## 改善箇所説明図

前輪緩衝装置全体図

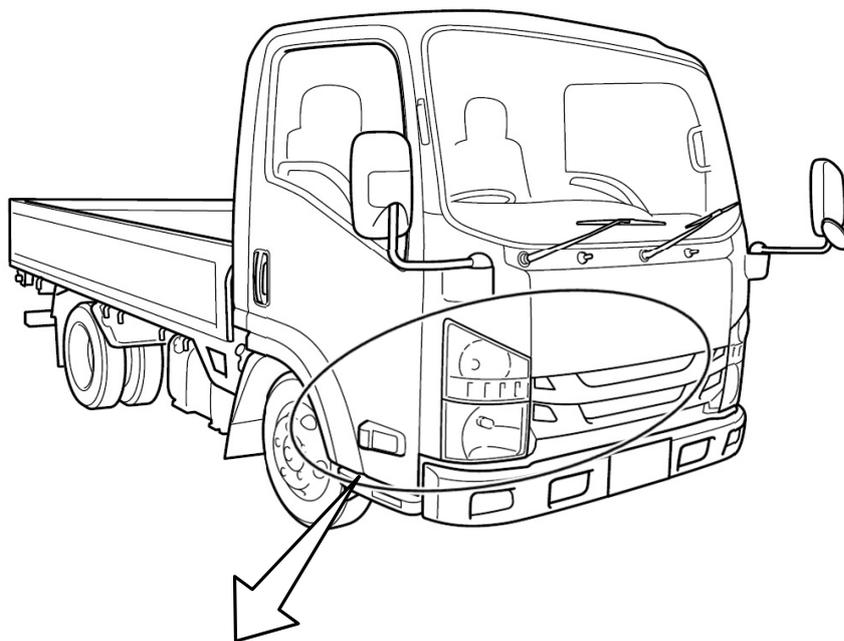
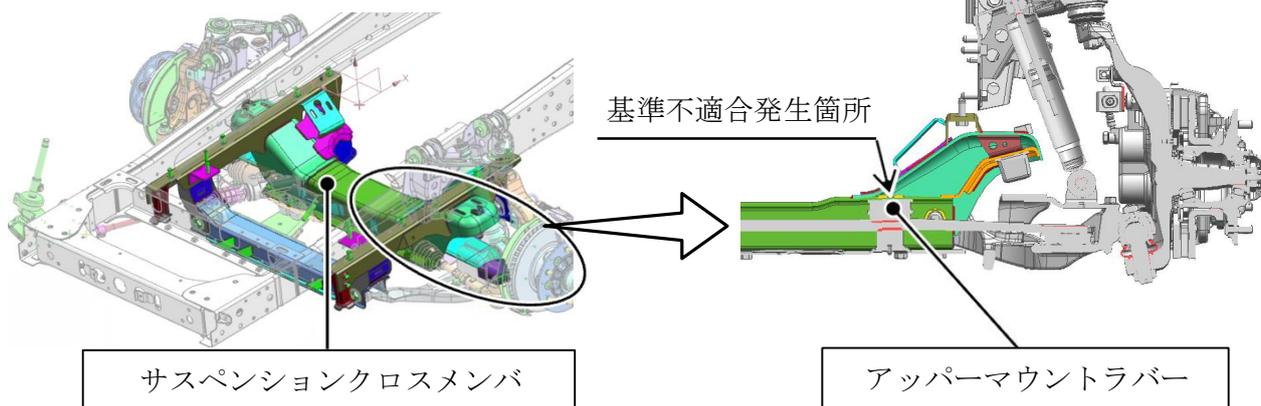
小型トラックの前輪緩衝装置において、サスペンションクロスメンバの耐久性が不足しているため、フロントリーフスプリングのアップアマウントラバーの取付部に亀裂が生じることがある。そのため、そのまま使用を続けると、当該部が破損して車両が傾き、最悪の場合、走行安定性が損なわれるおそれがある。

全車両、サスペンションクロスメンバを点検し、亀裂のあるものはサスペンションクロスメンバを対策品に交換し、亀裂のないものは補強板を追加しアップアマウントラバーを対策品に交換する。
